REACTIENOTA ZIENSWIJZEN
BESTEMMINGSPLAN
BITGUM – HILLIGE KAMP EN HEMMEMASTRITTE

Gemeente Waadhoeke

21 november 2023

2.1 Ambtshalve wijziging 1

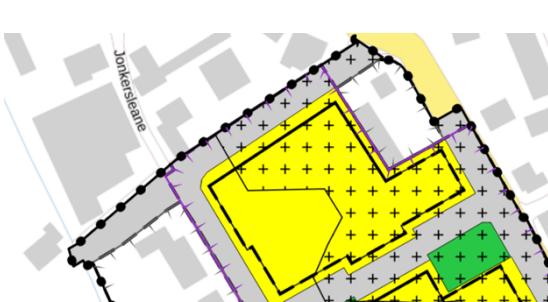
Tijdens de inloopmiddag / -avond openbare ruimte herstructurering Bitgum op 17 mei 2023 is door omwonenden van de herstructureringslocatie en inwoners van Bitgum gevraagd om meer openbaar groen in het plan. Om meer groen in het plangebied te realiseren wordt voorgesteld de woningen aan de Jonkersleane 3 meter naar achteren te plaatsen. Hiermee ontstaat er ruimte om naast het trottoir de gewenste groenstrook aan te leggen.

De aanpassing op de stedenbouwkundige schets ziet er als volgt uit:

Stedenbouwkundig plan ontwerpbestemmingsplan Stedenbouwkundig plan vast te stellen bestemmingsplan

Stedenbouwkundig plan ontwerpbestemmingsplan Stedenbouwkundig plan vast te stellen bestemmingsplan

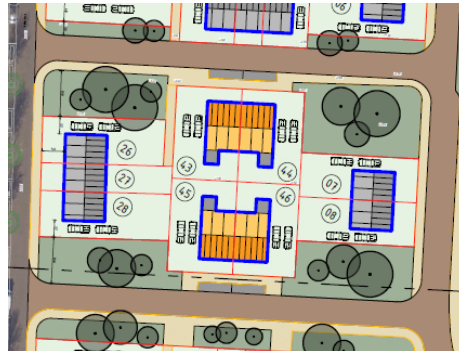
Op *Figuur 8: uitsnede plattegrond stedenbouwkundige inpassing* uit de toelichting en op het *Stedenbouwkundig plan* in bijlage 1 bij de toelichting is het openbaar groen aan weerszijden van de driekapper aan de Hillige Kamp (de woningen 26, 27 en 28), anders ingetekend dan op de verbeelding. Het groen wordt aan beide kanten evenredig verdeeld. De toelichting wordt op dit punt

aangepast. De verbeelding geeft op dit punt een correcte weergave en kan daarom ongewijzigd blijven.

Stedenbouwkundig plan ontwerpbestemmingsplan Stedenbouwkundig plan vast te stellen bestemmingsplan

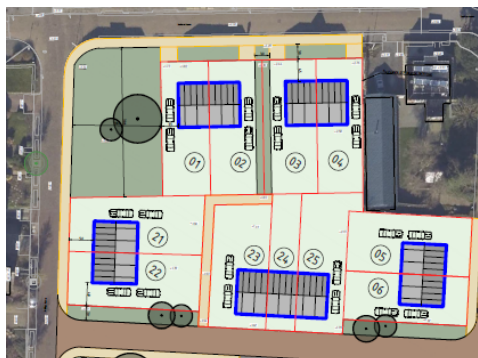
Een aantal omwonenden heeft samen een zienswijze op het ontwerpbestemmingsplan ingediend. De zienswijze richt zich op de situering van de 2-onder-1 kap woning op de hoek Jonkersleane/Hillige Kamp en dan in het bijzonder de woning op de hoek en op het ontbreken van openbaar groen aan de Jonkersleane.

De huidige en de nieuwe situering van de hoekwoning aan de Jonkersleane/Hillige Kamp belemmert het zicht voor het verkeer. Ook parkeren op het zijerf is lastig.

De indieners van de zienswijze hebben de indruk dat gezien de algehele opzet van het nieuwe inbreidingsplan (figuur 8 uit de toelichting) de woningen aan de Jonkersleane krappere gesitueerd zijn dan de overige woningen. Hierbij is specifiek gekeken naar de twee-onder-één-kap woningen aan de Frânskeleane (huidige huisnummers 18 t/m 28). Wel wordt opgemerkt dat de achtertuinen van de woningen aan de Frânskeleane iets minder diep zijn dan de woningen aan de Jonkersleane.

Indieners van de zienswijze zouden graag zien dat de nieuw te realiseren woningen aan Jonkersleane ruimer worden opgezet. Gevraagd wordt of er maximaal twee 2-onder-1-kapwoningen aan de Jonkersleane te realiseren. Hiermee kunnen de woningen wat ruimer worden opgesteld en ontstaat er ruimte voor extra groen op de hoek van de Jonkersleane / Hillige Kamp. Vanuit historisch oogpunt wordt de keuze om weer 2-onder-1 kap woningen te realiseren begrepen.

Vanuit stedenbouwkundig oogpunt is de verplaatsing van een 2-onder-1-kap woning van de Jonkersleane naar de Frânskeleane en de herplaatsing van de twee overige 2-onder-1-kap woningen aan de Jonkersleane voorstelbaar. Hiermee ontstaat op de hoek van de Jonkersleane / Hillige Kamp ruimte voor de aanleg van openbaar groen. Ook de woningcorporatie Wonen Noordwest Friesland kan zich hier in vinden.

Voorgesteld wordt het ontwerpbestemmingsplan op dit punt te wijzigen door een 2-onder-1-kapwoning van de Jonkersleane te verplaatsen naar de Frânskeleane. De ruimte die vrijkomt aan de Jonkersleane wordt gebruikt om de overige twee 2-onder-1-kap-woningen ruimer te situeren. Met

de ruimte die daarna nog overblijft wordt de hoek van de Jonkersleane / Hillige Kamp ingericht met openbaar groen.

De wijzigingen ter plaatse van de Jonkersleane zien er op de stedenbouwkundige schets als volgt uit:

Verbeelding ontwerpbestemmingsplan

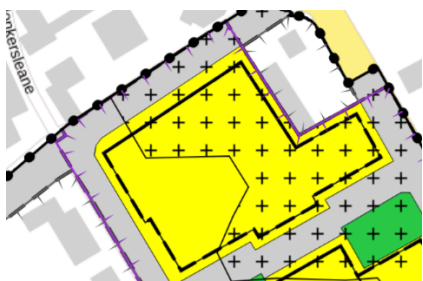
De wijzigingen ter plaatse van de Jonkersleane zien er op de verbeelding als volgt uit:

- Het meest noordelijk gelegen bestemmingsvlak en bouwvlak aan de Jonkersleane / Hillige Kamp / Frânskeleane wordt verkleind;
- De woonbestemming en de voorste bouwgrens ter plaatse van de Jonkersleane wordt 3 meter teruggerooid (naar de zuidkant) en de verkeersbestemming wordt hier vergroot;
- De maatvoering van het binnen het hierboven genoemde bouwvlak maximum aantal woningen wordt gewijzigd van 13 naar 11;
- De woonbestemming op de hoek van Jonkersleane / Hillige Kamp wordt gedeeltelijk gewijzigd naar de bestemming Groen;
- De maatvoering voor het maximum aantal woningen in het bouwvlak aan de Frânskeleane, ter plaatse van de woningen aan de Frânskeleane globaal tegenover de nummers 23 t/m 37 (oneven nrs) wordt gewijzigd van 'maximum aantal woningen: 6' naar 'maximum aantal woningen: 8'.

Stedenbouwkundig plan ontwerpbestemmingsplan Stedenbouwkundig plan vast te stellen bestemmingsplan

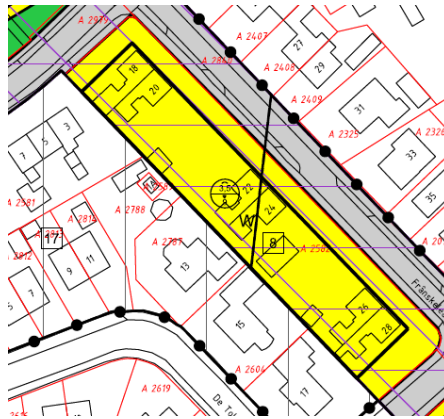
De wijzigingen ter plaatse van de Frânskeleane zien er op het stedenbouwkundig plan als volgt uit:

Eén van de 2-onder-1-kap woningen van de Jonkersleane wordt verplaatst naar de Frânskeleane. De andere woningen aan de Jonkersleane worden wat ruimer gesitueerd en verder naar achteren op het perceel geplaatst. Hiermee ontstaat ruimte voor openbaar groen aan de Jonkersleane.
